①改善箇所説明図

1, リアブレーキホース

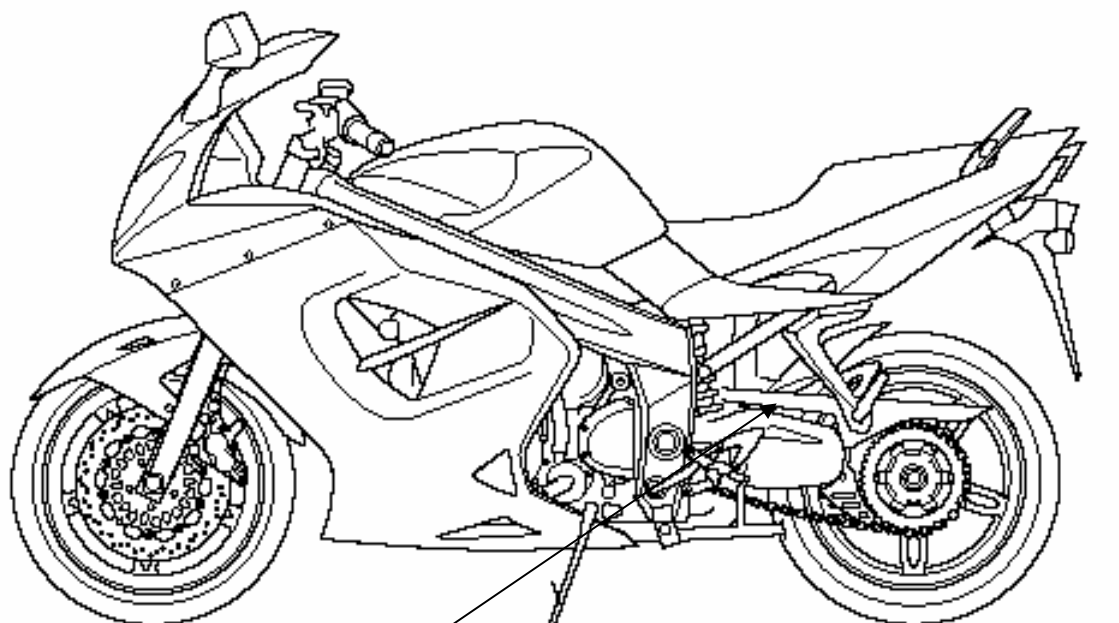
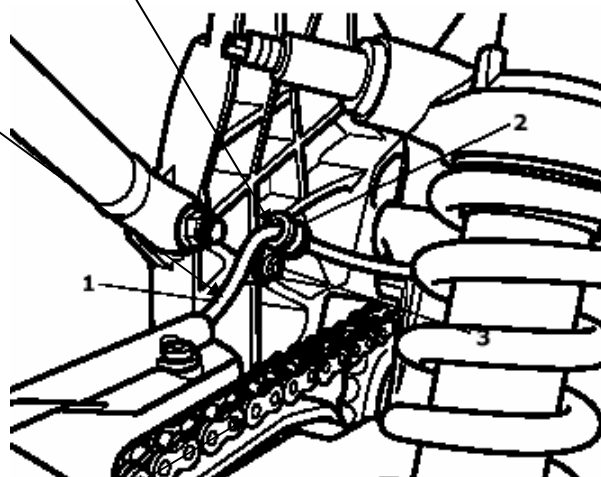
後輪用ブレーキホースの取り回しが不適切なため、走行中に当該ホースとドライブチェーンが接触することがある。そのため、そのまま使用を続けると、ホースが損傷してブレーキ液が漏れ、制動力が低下するおそれがある。

全車両、ブレーキホースにP型クリップを追加する。なお、ブレーキホースを点検し、損傷している場合は交換する。

識別：対策済み車は、P型クリップが取り付けられている。
